Tijdelijke maatregelen

Notenlaantje

Verkeersveilig maken

15-12-2016

Aansluiting Barbarastraat

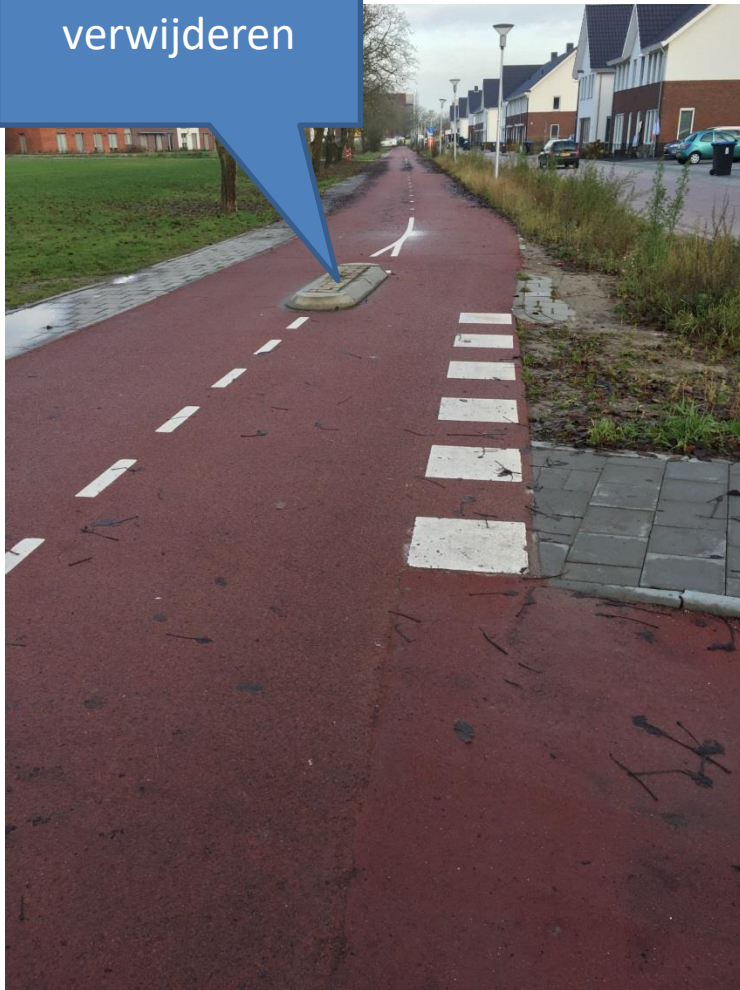
Geleider
verwijderen

G12a (boven) nieuwe
buispaal met B06
OB503OB04

OPTIE:
Haaientanden
aanbrengen en
B06 vervangen
door G11

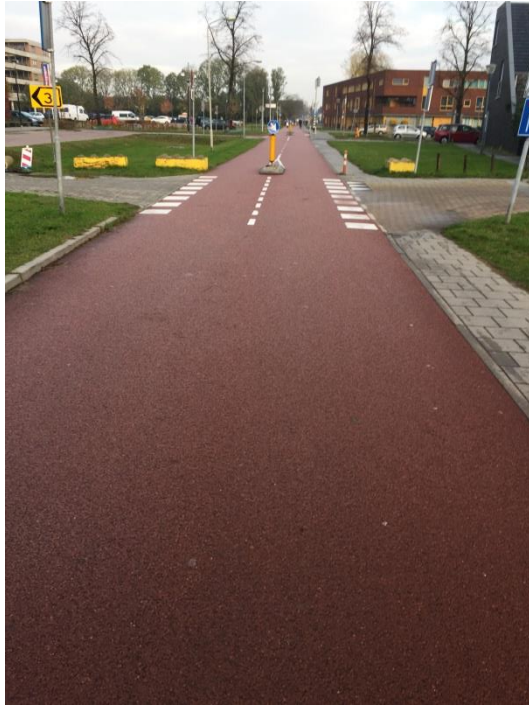
Geleider verwijderen

G11 vervangen
door G12a

G12a plaatsen haaks op
fietspad op paal van
B06

Kerkhof geleider

Geleiders handhaven
